Naše značka
TOÚ/077-24/Ko

Vysvětlení č. 4 zadávací dokumentace k veřejné zakázce na stavební práce „II/502 Jičín – ulice Ruská a Poděbradova“.

VZOROVÝ PŘÍČNÝ ŘEZ C1-C1' KM 0,490 00

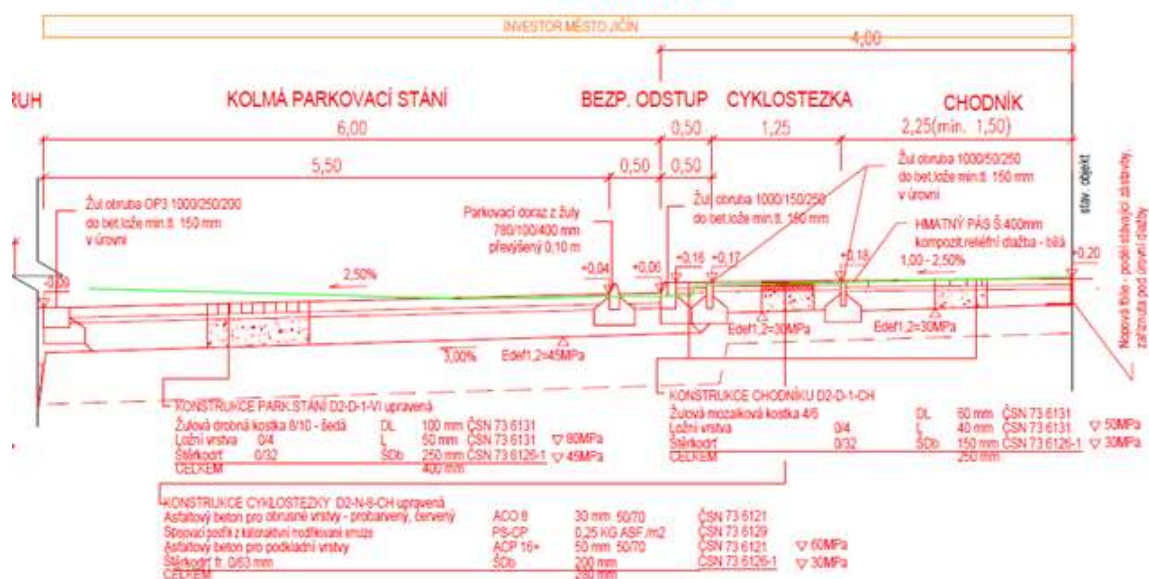
žulové řezané obruby - dorazy u parkování 780/100/400 do betonu C20/25 n XF3, tvar viz. PD

V zadávací dokumentaci jsme však výkres tvaru žulové řezané obruby nenalezli.

Žádáme zadavatele o upřesnění a poskytnutí výkresu tvaru žulové řezané obruby - dorazy u parkování 780/100/400.

Tvar žulové obruby je patrný z řezu ve výkresu D.1.1.2.3.1 Vzorové příčné řezy I. (řez C1 – KOLMÁ PARKOVACÍ STÁNÍ) – viz níže.
